Modulo per la presentazione delle osservazioni per i piani/programmi/progetti sottoposti a procedimenti di valutazione ambientale di competenza statale

ID: Codice procedura (ID_VIP/ID_MATTM):10844

Impianto per la produzione di energia elettrica da fonte eolica, costituito da 6 aerogeneratori della potenza complessiva di 37,2 MW, un sistema di accumulo da 25 MW e relative opere connesse in località "Rempillo" nel comune di Pitigliano (GR).

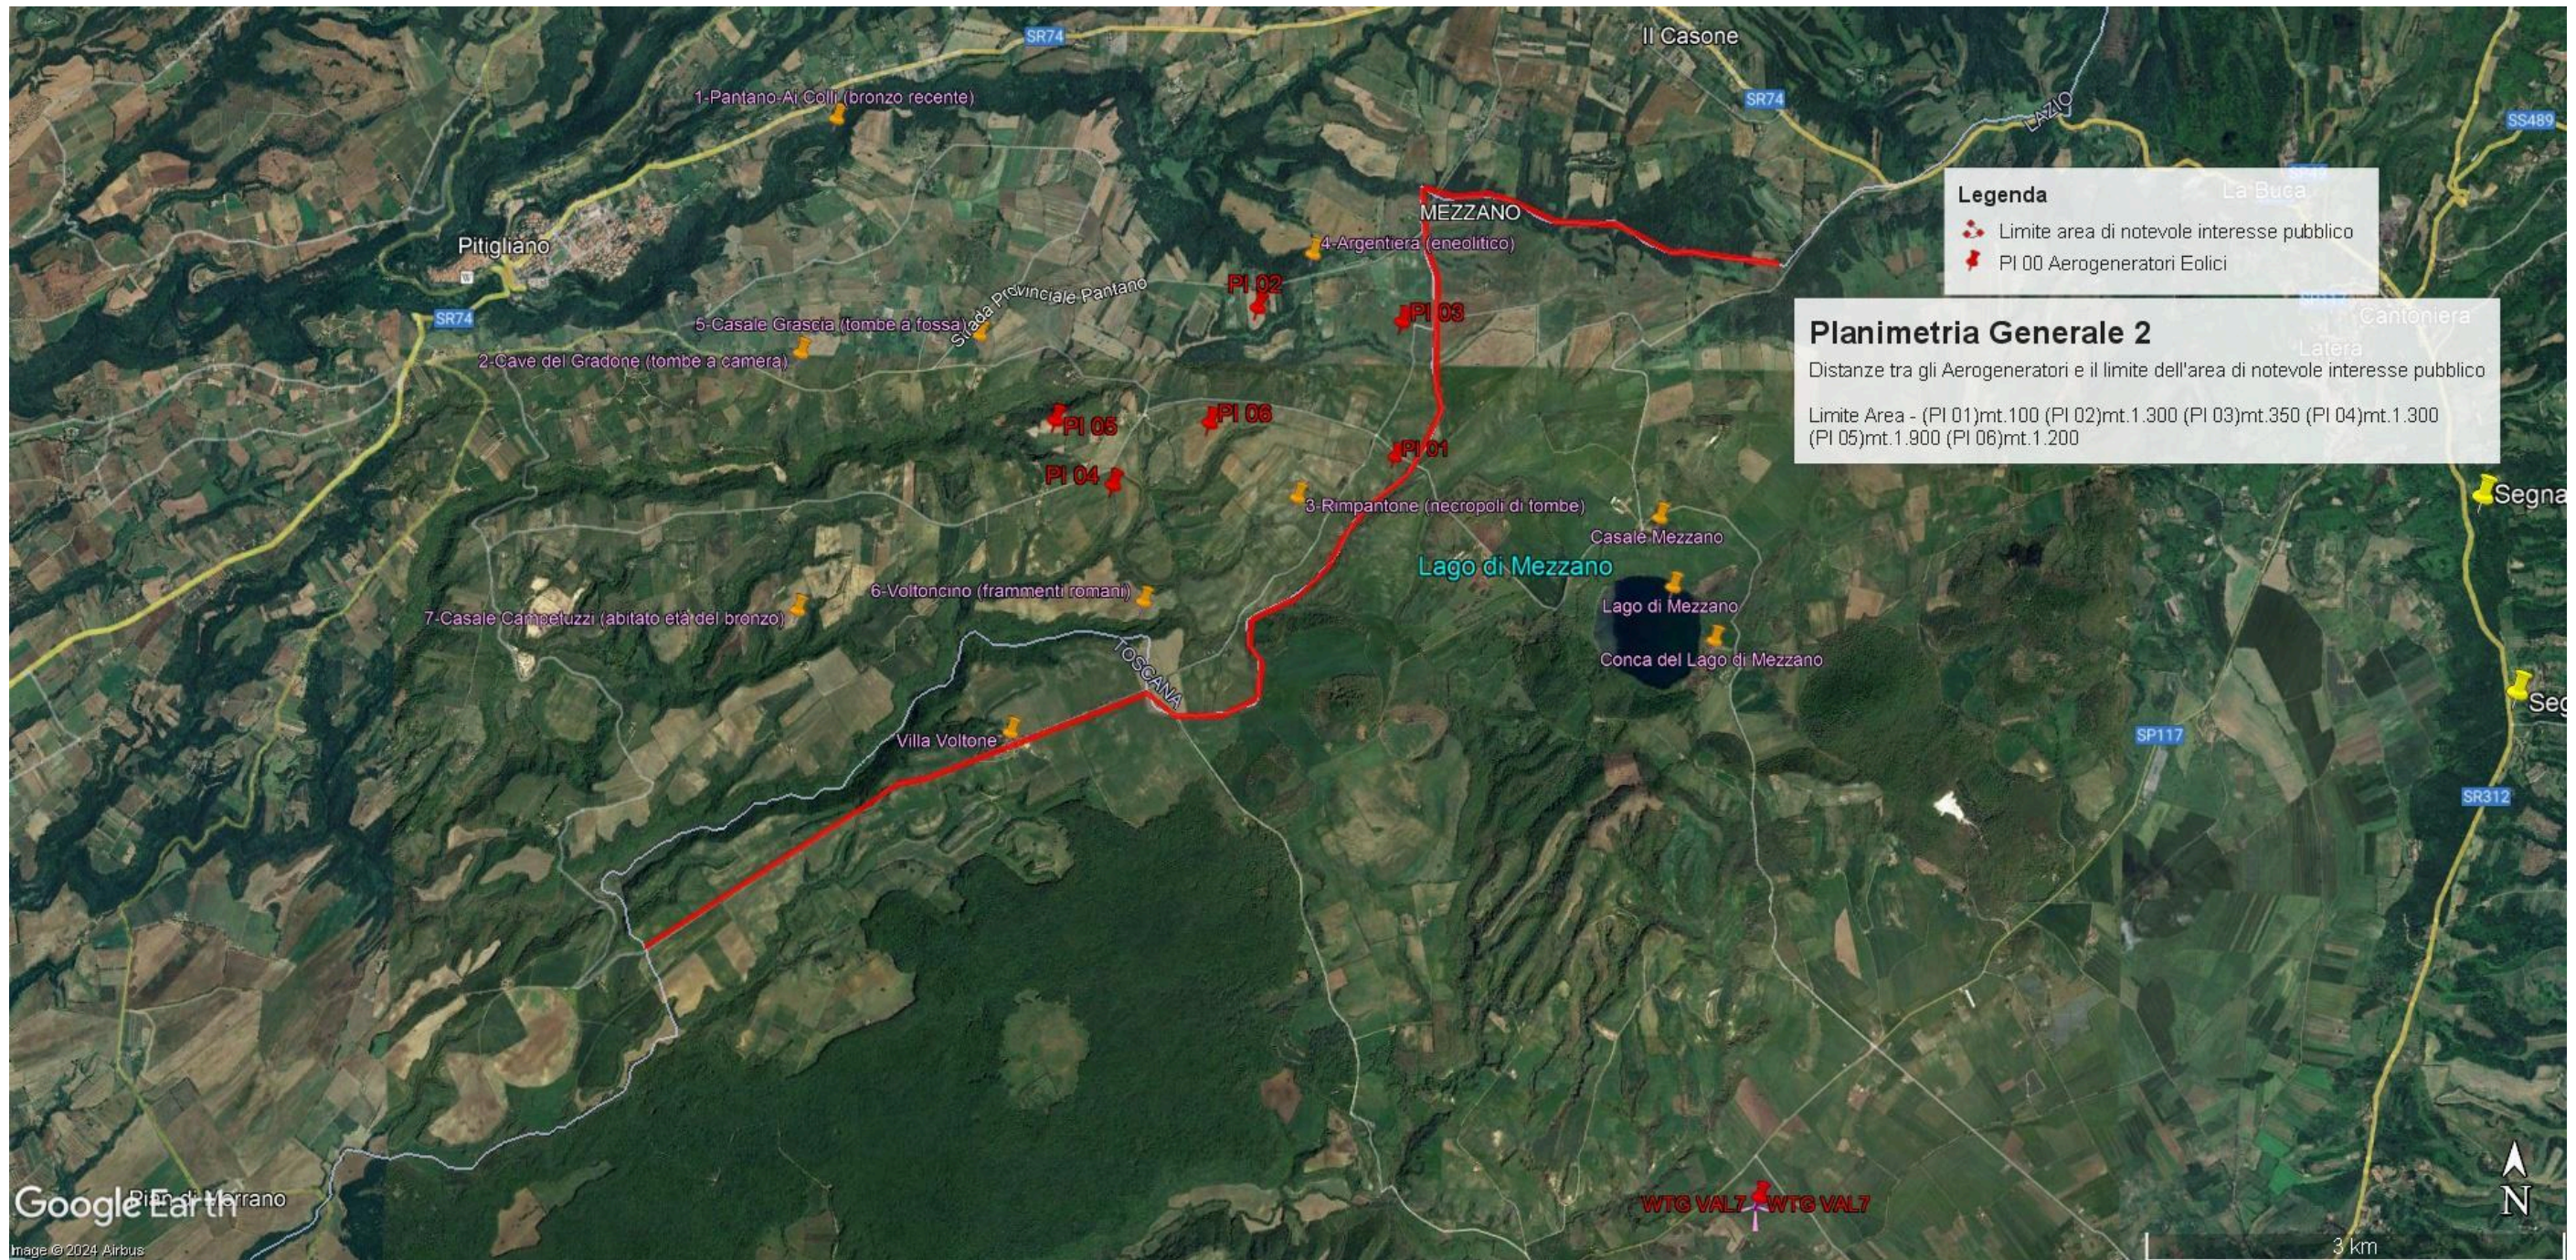
Come già evidenziato i 6 aerogeneratori si trovano ad una distanza relativamente breve rispetto alle abitazioni e una in particolare si trova a poco più di 200 metri dalla strada provinciale Pantano e un'altra vicino ad una strada “sterrata” ma ben mantenuta e quindi percorsa a piedi e in macchina. E' noto che possono verificarsi rotture della lama in rotazione o di pezzi della stessa e a volte

anche crolli dell'intero aerogeneratore o spezzamento (meglio *rottura*) della torre a causa di incendi o eventi atmosferici estremi sempre più frequenti anche nei nostri territori. Uno dei principali eventi che comporta la rottura della lama è rappresentato dalla fulminazione atmosferica anche se le lame sono idoneamente protette contro questi fenomeni mediante ricettori metallici disposti alle estremità delle lame ed idoneamente collegati a terra. Nel caso di rottura accidentale di un elemento rotante a seguito di distacco, attraverso le leggi della balistica classica è possibile determinare le probabili traiettorie dell'elemento. Infatti, nota la velocità di rotazione e le caratteristiche geometriche, si può procedere all'applicazione delle leggi della fisica per giungere ad una stima esatta delle traiettorie. Purtroppo, la stima è chiaramente semplificata vista la complessità del problema e le molte variabili che entrano nel calcolo, soprattutto per ciò che riguarda le azioni aerodinamiche di portanza, resistenza e momento aerodinamico di difficile definizione soprattutto in caso di frammenti irregolari e di geometrie incognite. In letteratura esistono degli studi condotti relativamente a questa specifica tematica. Uno dei riferimenti è rappresentato dallo studio condotto dalla società Vestas Wind System: "Vestas V80 – Blade Trow calculation under normal operationing conditions (2001)". Detto studio riporta la stima della traiettoria di una pala eolica in condizioni di normale funzionamento sia per la pala intera che per eventuali frammenti. Lo studio ipotizza che, in assenza di forze aerodinamiche, la massima gittata si ottiene quando la pala si distacca dal rotore con un angolo di 135° azimut, considerando quale unica forza inerziale quella di gravità con approccio quindi conservativo e a vantaggio di sicurezza. Viene quindi calcolato il tempo di volo considerando la velocità verticale iniziale applicata al centro di gravità. Nota la durata di volo e conoscendo le componenti orizzontali e verticali della velocità è possibile definire la traiettoria dell'elemento distaccatosi. Le conclusioni dello studio analitico del fenomeno, **basato su grossolane approssimazioni anche dichiarate**, ha dimostrato che è opportuno evitare la presenza di ricettori sensibili al probabile distacco di organi rotanti nella circonferenza di raggio 170 m dall'asse dell'aerogeneratore. Il dato dei 180 metri lineari, riportato nel documento della proponente "DC23062D-C14 Relazione Gittata Massima" non è assolutamente condivisibile e non realistico in quanto addirittura inferiore all'altezza della pala. Il fenomeno è molto più complesso da stimare analiticamente, per questo si rimanda all'esperienza dei costruttori più esperti i quali indicano detto fenomeno come molto raro con una variabilità di ritrovamenti dei frammenti a distanze molto varie, in relazione ai numerosi fattori che possono condizionare l'evento, l'orografia, la velocità del vento, la direzione, le azioni aerodinamiche di portanza che potrebbero spingere a centinaia di metri frammenti di elementi rotanti, come purtroppo avvenuto già in passato. Il rischio è elevato sia per gli abitanti che si trovano entro i 500 metri lineari sia per gli agricoltori che si troveranno a coltivare i suoli sottesi dall'impianto. Senza

dimenticare che un aerogeneratore verrebbe collocato a poco più di 200 metri dalla strada provinciale Pantano e un altro vicino ad una strada sterrata ma ben mantenuta e quindi usata. Per questo ulteriore motivo legato all'incolumità delle persone, chiediamo che venga espresso parere contrario alla realizzazione dell'impianto eolico "Rempillo".

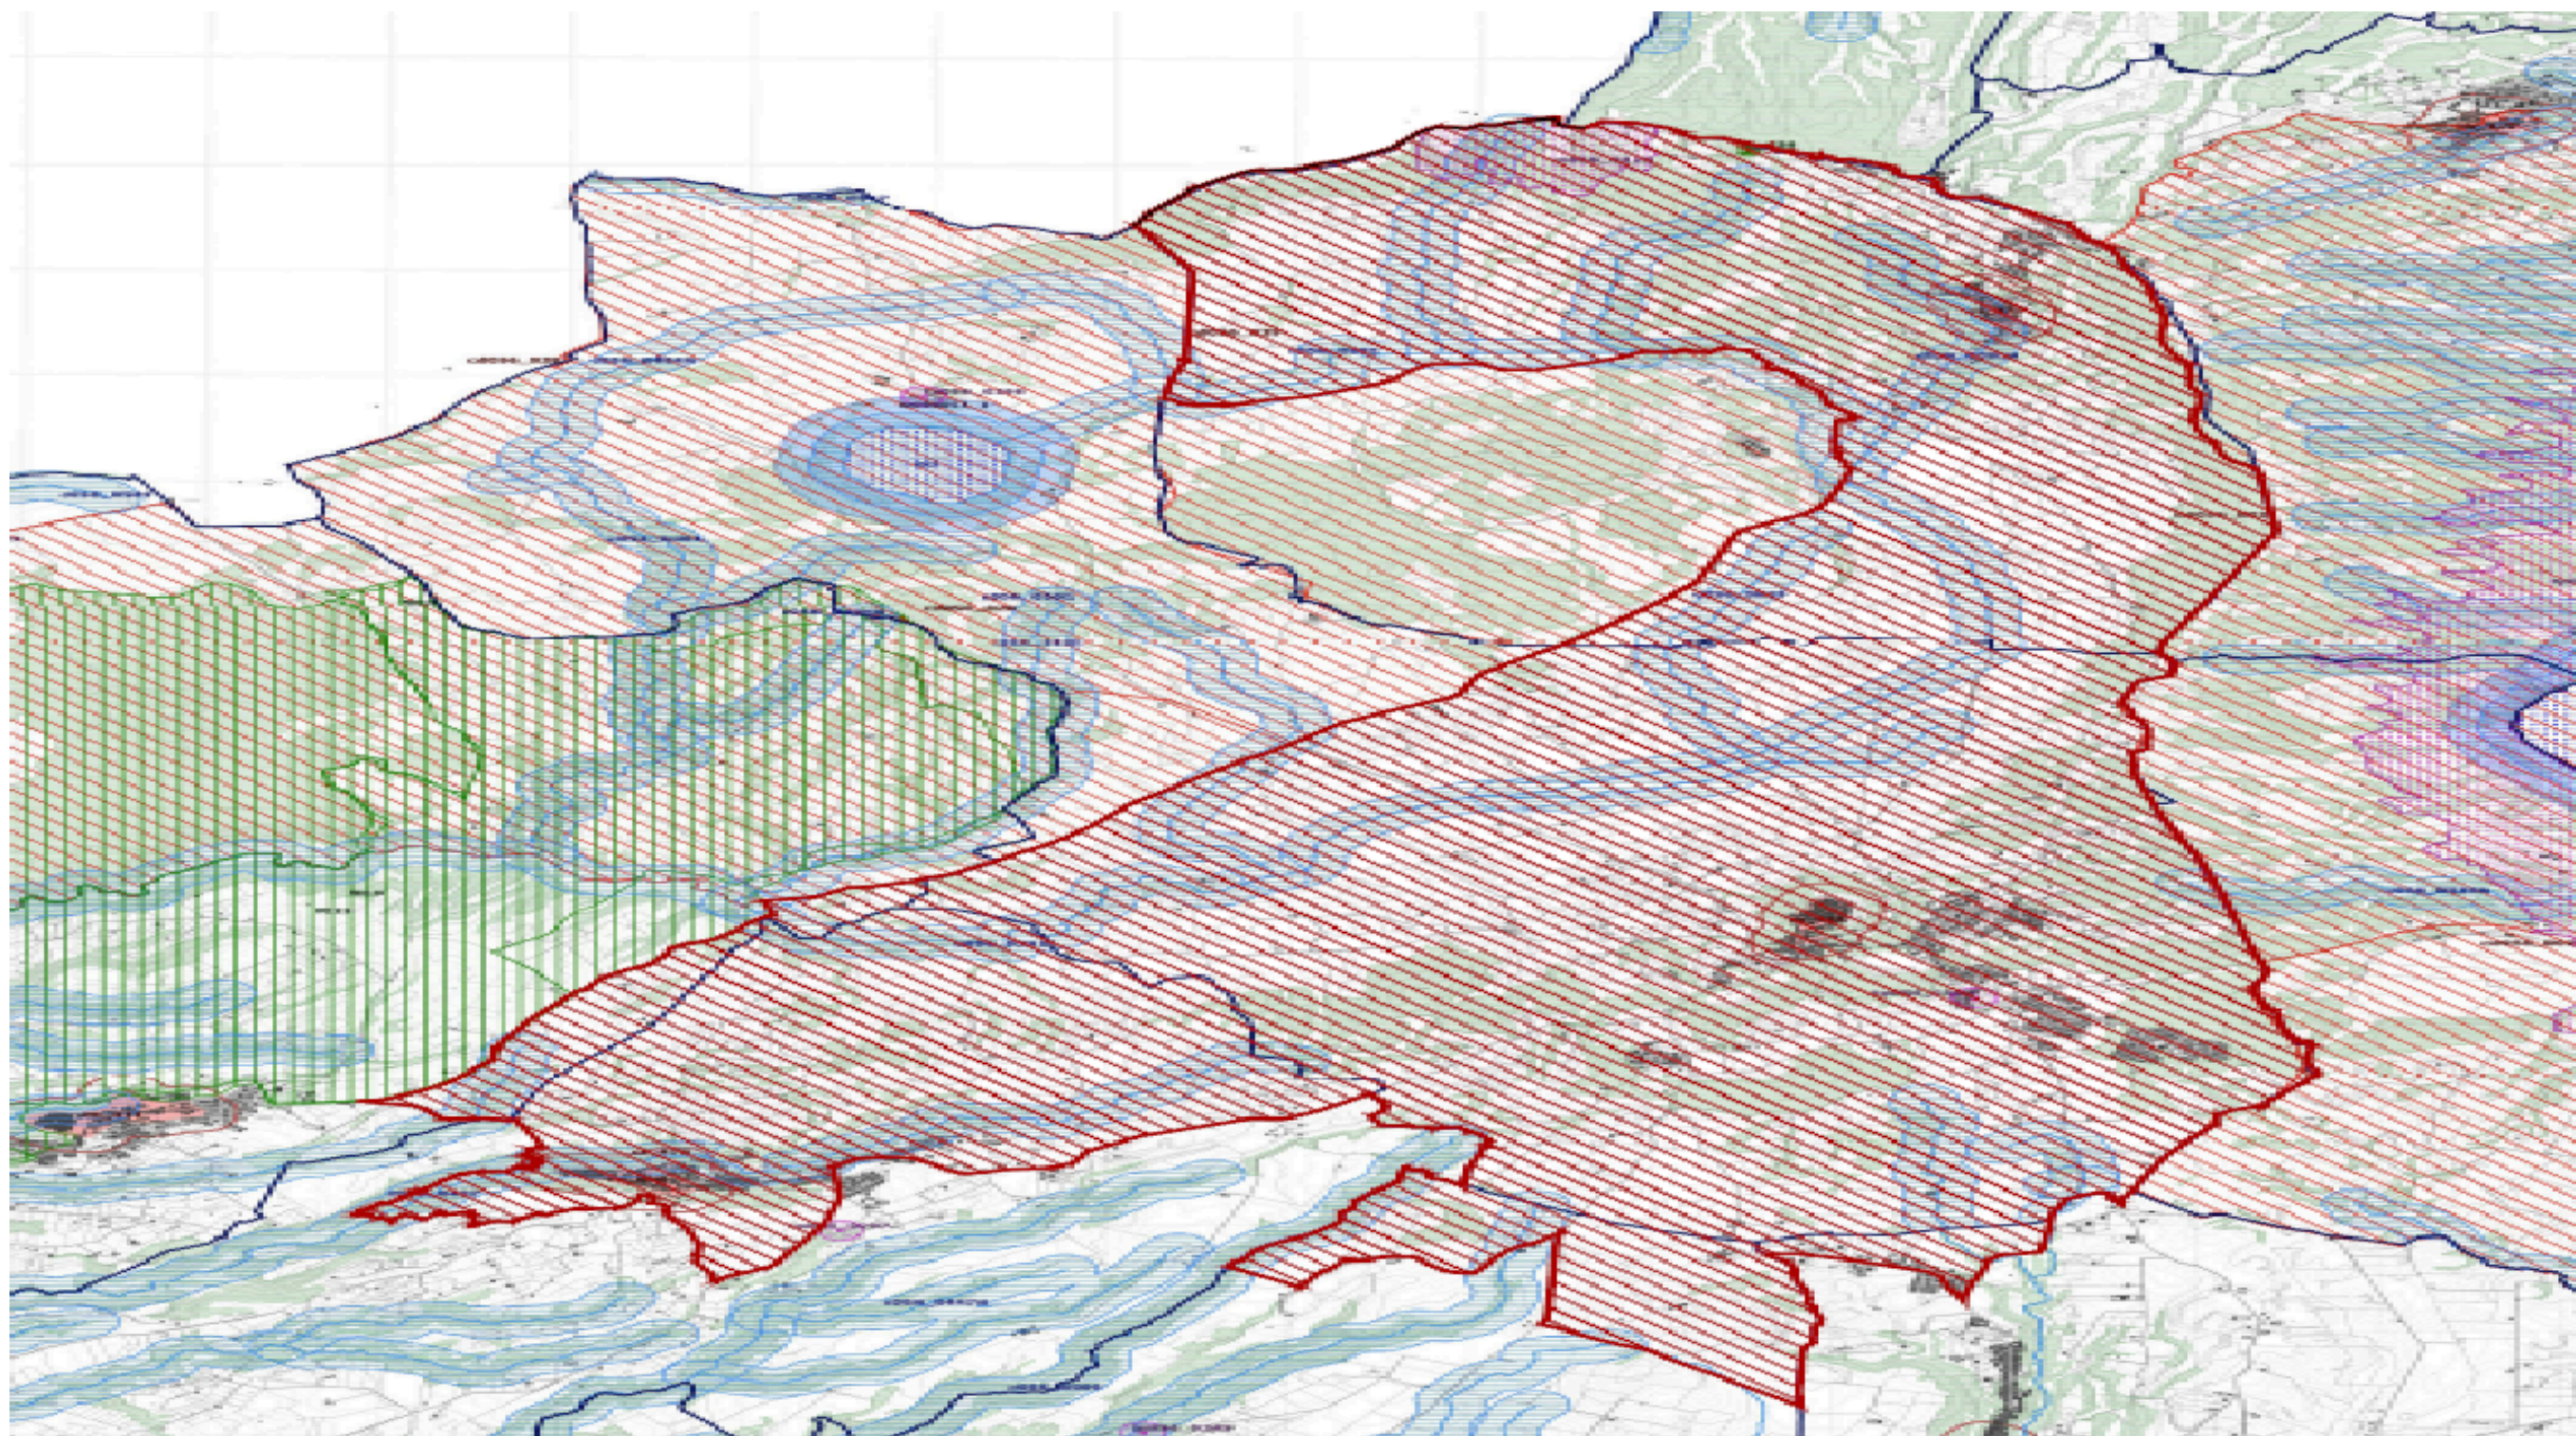
Tornando alla questione di legittimità, alla luce del combinato disposto dal "vincolo sul patrimonio paesaggistico (artt. 136 e ss. e 142 del decreto legislativo n. 42/2004 e ss.mm.ii.) e sui beni culturali" (artt. 10 e ss. del decreto legislativo n. 42/2004 e ss.mm.ii.) e dal comma 8 lettera c-quarter del D.Lgs 191/2021 e ss.mm.ii si evince che, ad oggi, le aree in cui sono previsti gli insediamenti dei sei aereogeneratori dell'impianto eolico denominato "Rempillo" non sono idonee perché ricadono tutte all'interno della fascia di rispetto dei **beni paesaggistici di notevole interesse pubblico denominati "Conca del Lago di Mezzano e territorio circostante" (D.M. 22.05.1976)** comprendente anche il **vincolo "Selva del Lamone" (D.M. 22.05.1984)** tutelati **dall'art. 136 del Codice del Beni Culturali e del Paesaggio** e in particolare un aerogeneratore (P01) è a 100 metri dal primo vincolo citato e gli altri cinque compresi in una distanza massima tra 1 km e 2 km (vedi immagine n. 1 dell'ALLEGATO). Nella fascia di rispetto dei 3 km anche la porzione di vincolo rappresentato dalla Selva del Lamone che gode di altre importanti tutele in quanto Riserva Naturale regionale (L. 394/91 e L.R. 29/97), Zona di Protezione speciale (ZPS) insieme ai Monti di Castro collegati tra loro da una Zona di Conservazione Speciale (ZSC), il sistema fluviale Fiume Fiora-Olpeta. La Selva del Lamone oltre il vincolo paesaggistico di notevole interesse pubblico che la rende area non idonea all'installazione degli impianti FER anche nelle sue fasce di rispetto dei 3 km, gode di un'altra tutela che ne rivela l'importanza di area di importanza internazionale per l'avifauna IBA (012) che viene collegata all'altra IBA (099) Lago di

In sintesi, visti l’art. 20 comma 8 lettera c) quater del D.Lgs n 199/2021 e le Linee guida nazionali appena citate, considerato l’enorme impatto dell’impianto eolico industriale denominato “Rempillo” sulla zona paesaggistica di notevole interesse pubblico ben individuata nelle immagini n.1 e n. 2 e sui Beni Culturali evidenziati nell’ immagine n. 3 dell’Allegato alle presenti Osservazioni, per la collocazione delle pale P04 e P05 direttamente all’interno del perimetro di un’area archeologica e per gli impatti anche sull’area intermedia e vasta dei pregiati territori laziali della Tuscia settentrionale e in particolare di quelli del pitiglianese ricco di emergenze agricole, naturalistiche, storiche e archeologiche del periodo etrusco ma non solo, si chiede che venga negata l’autorizzazione all’ insediamento dell’impianto eolico denominato “Rempillo”.
